**AVIS RELATIF À LA PROTECTION
CONTRE LES EVENTUELS EFFETS NOCIFS ET NUISANCES
PROVOQUÉS PAR LES RAYONNEMENTS NON IONISANTS
GÉNÉRÉS PAR DES ANTENNES ÉMETTRICES STATIONNAIRES**

Commune : SAMBREVILLE - Exploitant : TELENET GROUP

Référence exploitant : HT1937A

Rapport n° 66 / 2025

Figure 2 : Vue en plan des installations d'antennes dans un rayon de 300 mètres autour de l'installation faisant l'objet de la demande d'avis

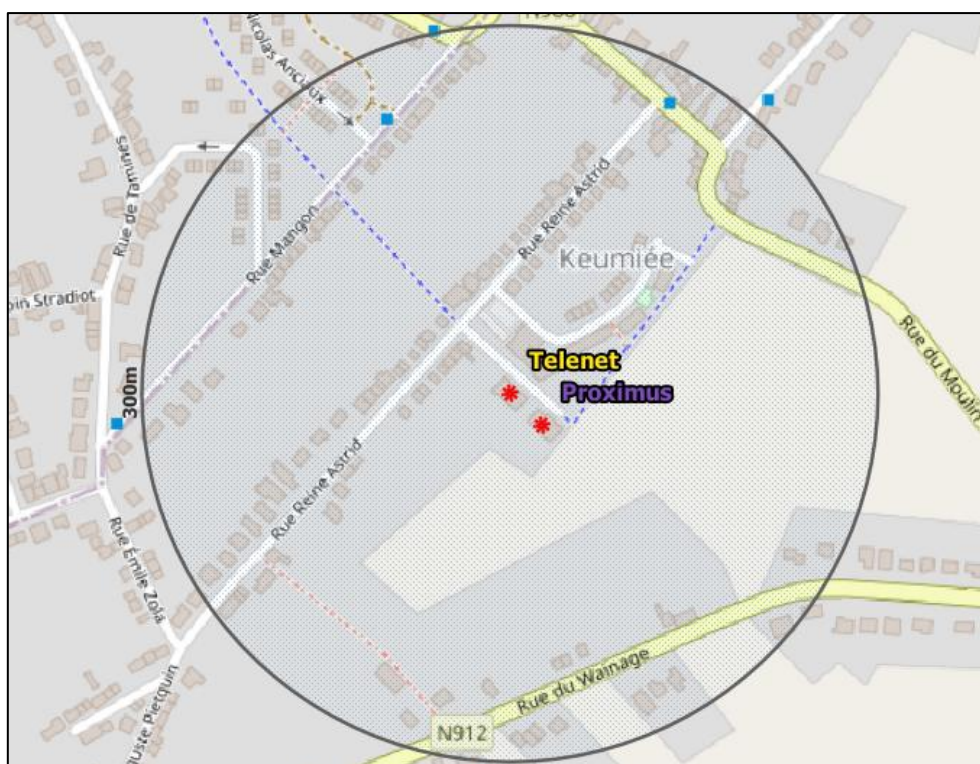
Le plan en projection verticale de la figure 2 indique la localisation des installations d'antennes émettrices stationnaires visées par le décret et situées dans un rayon de 300 mètres autour de l'installation référencée dans le paragraphe 2 et localisée au centre du cercle. Les données de localisation de ces antennes et les avis correspondant sont accessibles via le cadastre en ligne des antennes émettrices stationnaires⁸. Les installations prises en compte dans l'évaluation du respect de la limite cumulative sont les installations d'antennes émettrices déclarées en service par l'exploitant à la date du présent avis, à l'exception de l'installation référencée dans le paragraphe 2 et éventuellement d'autres installations ayant fait l'objet d'une demande d'avis à la même date et qui sont situées à l'intérieur de la zone de 300 mètres de rayon.

Compte tenu des considérations ci-dessus, il apparaît que l'intensité du rayonnement électromagnétique généré, dans les lieux de séjour situés dans un rayon de 300 mètres autour de l'installation référencée dans le paragraphe 2, par l'ensemble des antennes émettrices stationnaires de l'ensemble des exploitants du même site d'antennes émettrices stationnaires respecte la limite fixée à l'article 4, § 2 du décret.
